报告编号：DAKMX-APJ-2025-6-9-ZSH-P

中国石化销售股份有限公司
云南普洱思茅茶源加油站
安全现状评价报告

昭通市鼎安科技有限公司

2025 年 6 月

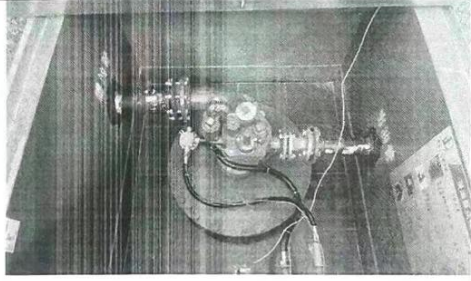
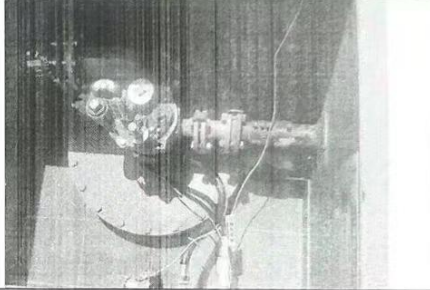
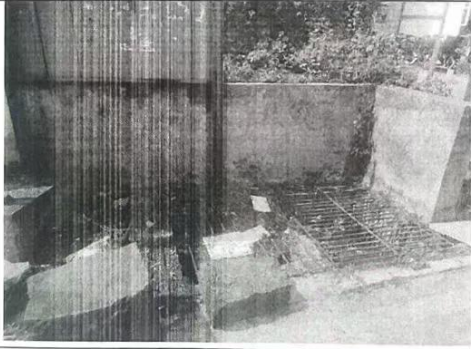
2、油水分离池无严禁烟火标识。 整改情况：已整改，粘贴严禁烟火标识牌。	
整改前照片	整改后照片

3、进须知老化脱色。 整改情况：已整改，更换新进站须知牌。	
整改前照片	整改后照片

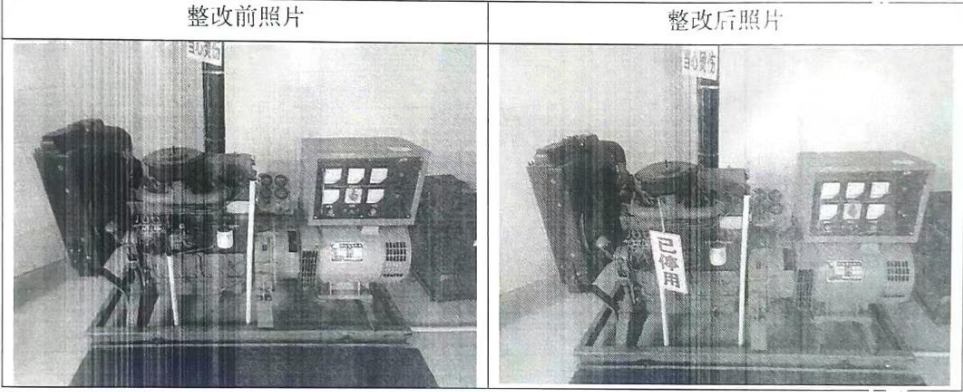
4、柴油发电机已坏，未粘贴停用标识。
整改情况：已粘贴停用标识。
